令和2年6月10日
国立研究開発法人日本原子力研究開発機構
原子力科学研究所バックエンド技術部

原科研廃棄物処理場設工認（その3）補正に対するコメント（R2.6.4）回答

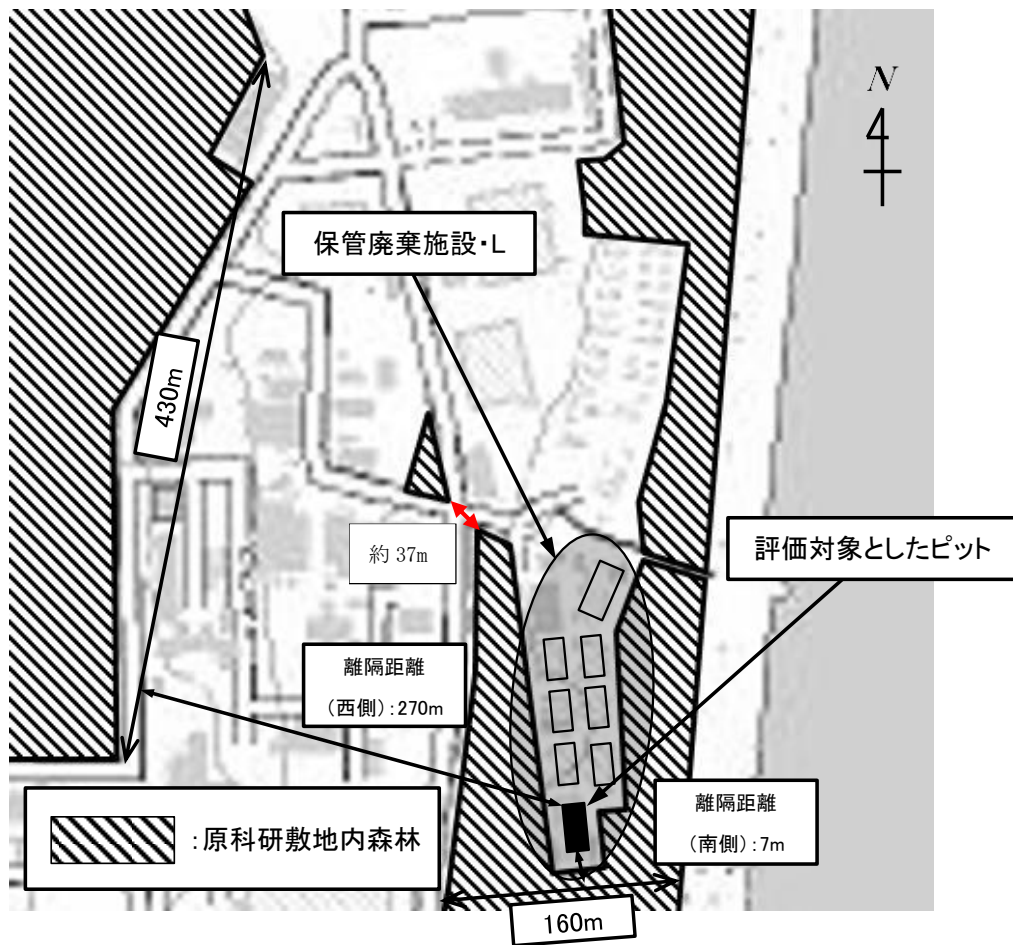
P.43 鉄の許容温度 350℃の出典が不明であることから、出典を示すこと。

「発電用原子力設備規格（2013年追補） JSME S NJ1 -2013 一般社団法人 日本機械学会（2013年12月）」を引用している。当該出典については、補正申請において、追記を行うこととする。

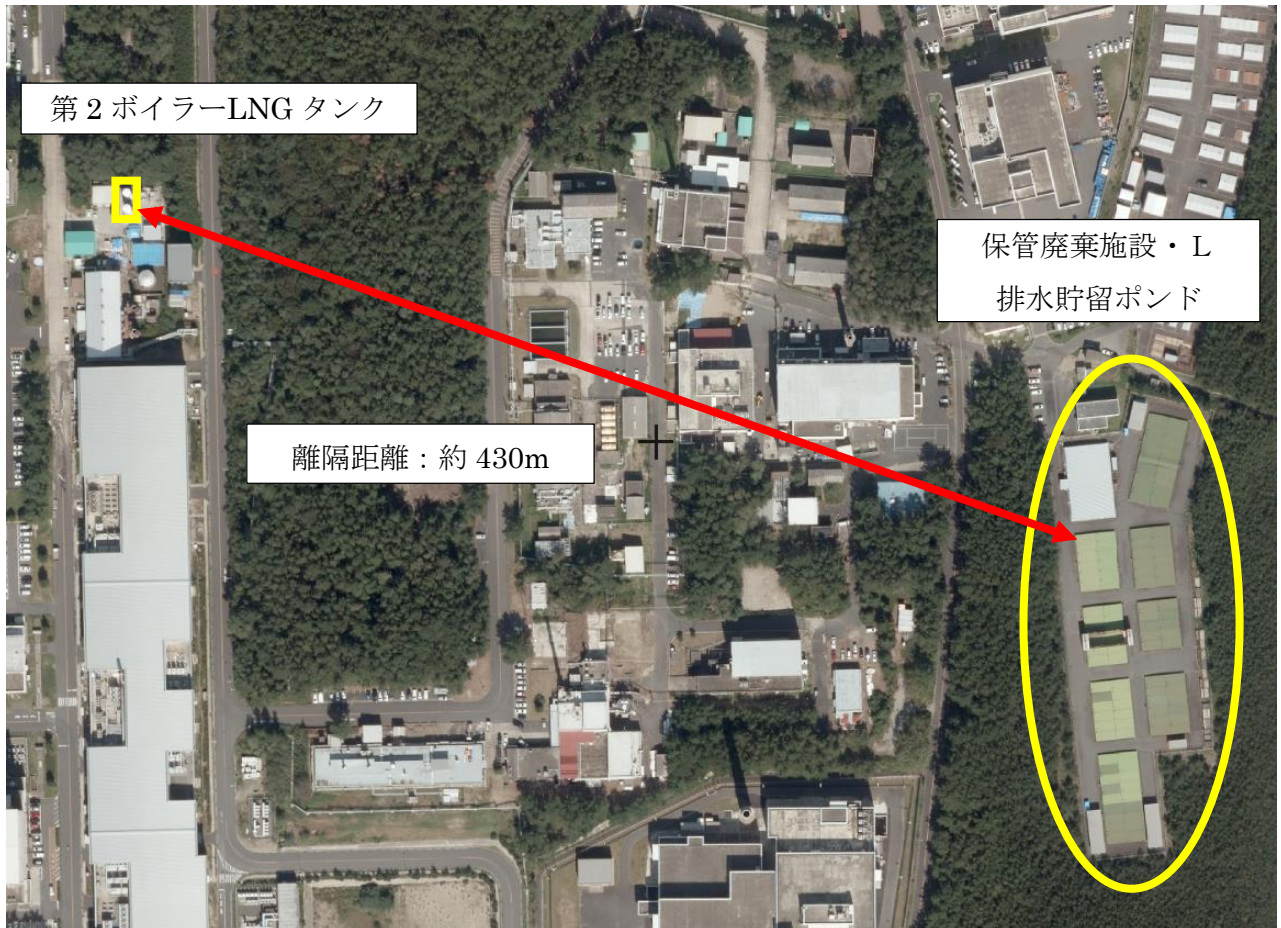
第2ボイラーLNGタンクの位置が不明であるため、位置を示すこと。

第2ボイラーLNGタンクと排水貯留 Pond 及び保管廃棄施設・L の位置を以下に示す。
なお、本件は、補正申請において追記を行うこととする。

排水貯留ポンド周辺配管系統説明図

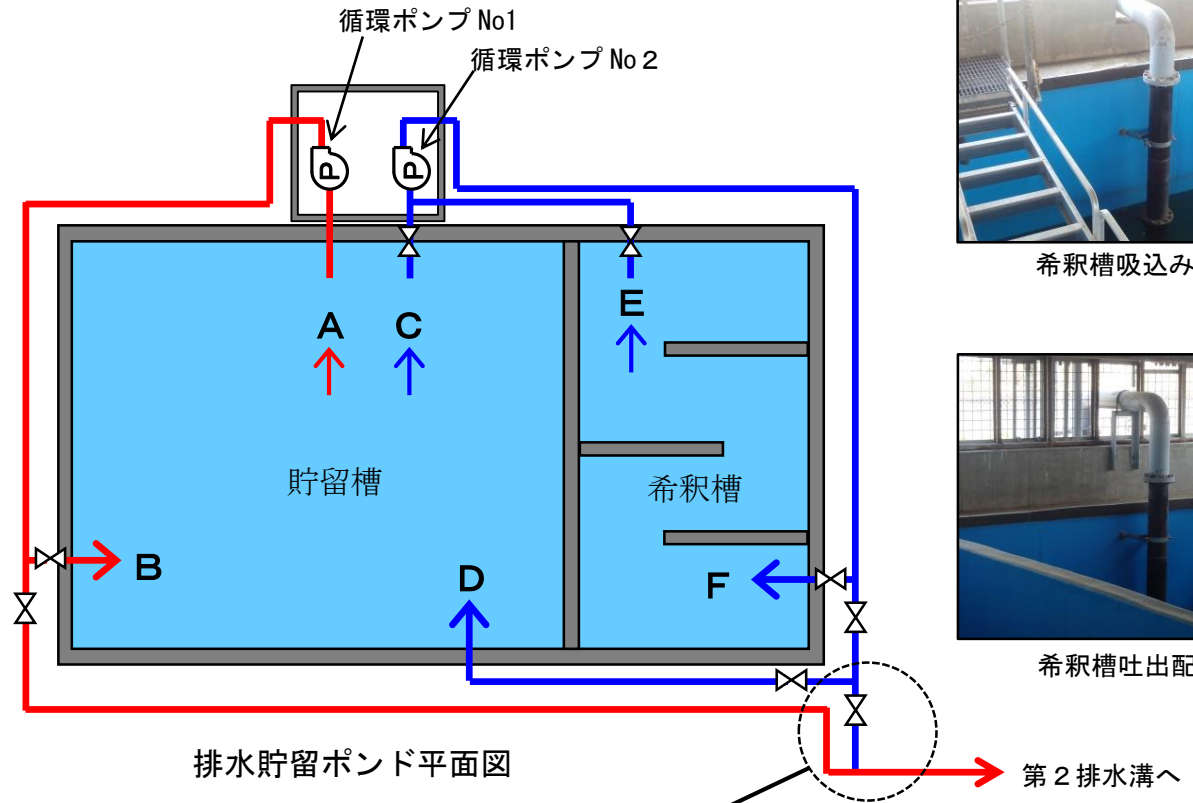
排水貯留ポンドの周辺に施設された配管の配置、経路等を図及び写真を用いて説明すること。

添付に示すとおり。
